改善箇所説明図

【センタージョイント】

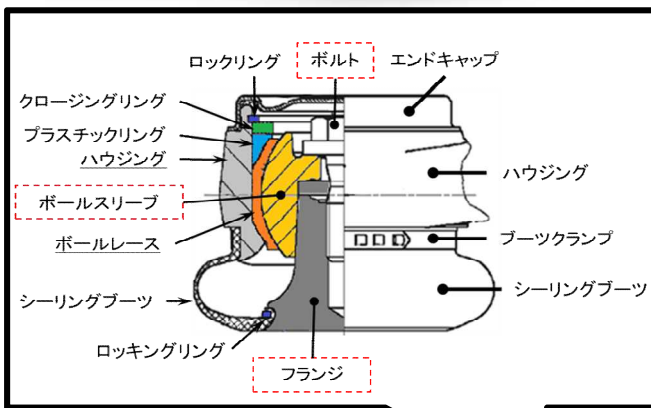
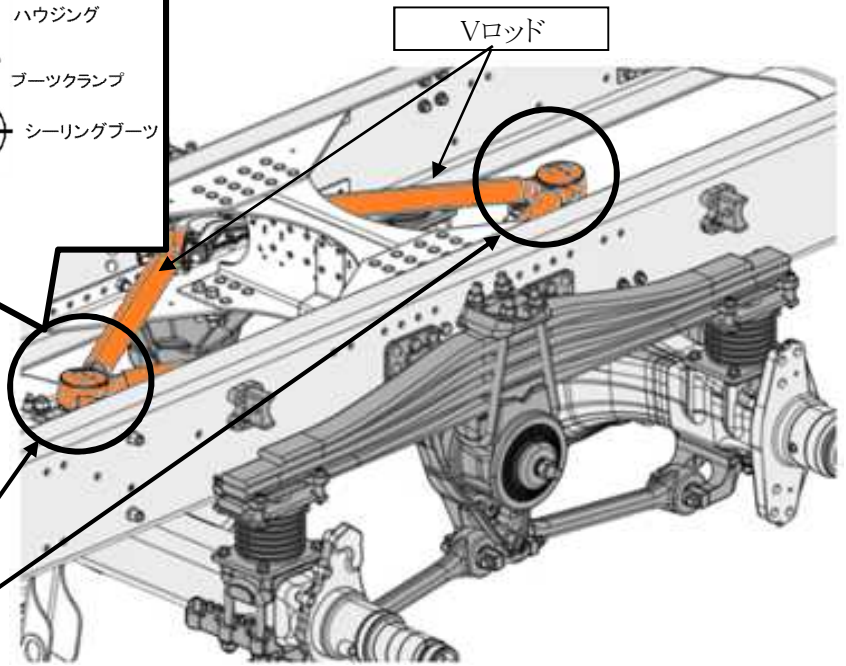
基準不適合発生箇所

重ね板ばね式緩衝装置付大型トラックのVロッドにおいて、製造工程が不適切なため、センタージョイント部ボールスリーブとフランジとの嵌合が不十分なものがある。そのため、段差乗り越えなどの大きな変動等を繰り返し受けると、フランジを固定するボルトの締結力が低下し、センタージョイントのハウジングが破損して、最悪の場合、走行安定性が損なわれるおそれがある。

改善措置の内容

全車両、Vロッドを対策品に交換する。

注： は交換する部品を示す。
